GEM/15/30809359/00/FR/000

Rapport de contrôle d'installations électriques à basse tension et à très basse tension

Place de France 5, 6110 Montigny-le-Tilleul

Non Conforme

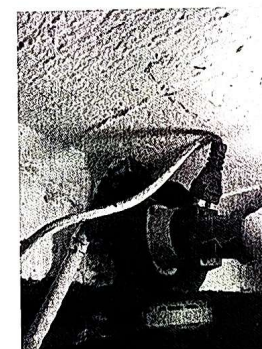
- L'utilisation de dispositifs fiche(s)/ prise(s) n'est autorisée que pour la (les) connexion(s) de canalisation(s) souple(s) (L1: 5.2.6.2.; L3 5.2.6.2.). On conforme pour des installations fixes

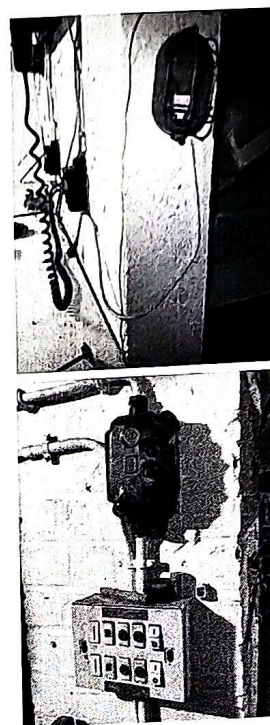
- Branchement non conforme

- Montage non conforme

- Non conforme

- Placer du matériel conforme

Tableau BT: Td1

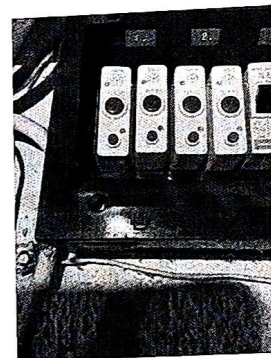
- Matériel non autorisé depuis juin 2023

Tableau BT: Td3

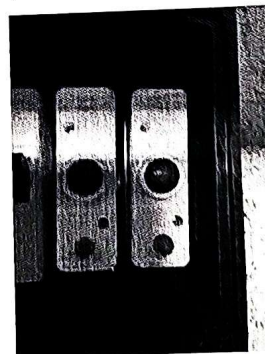
- Matériel non autorisé depuis juin 2023
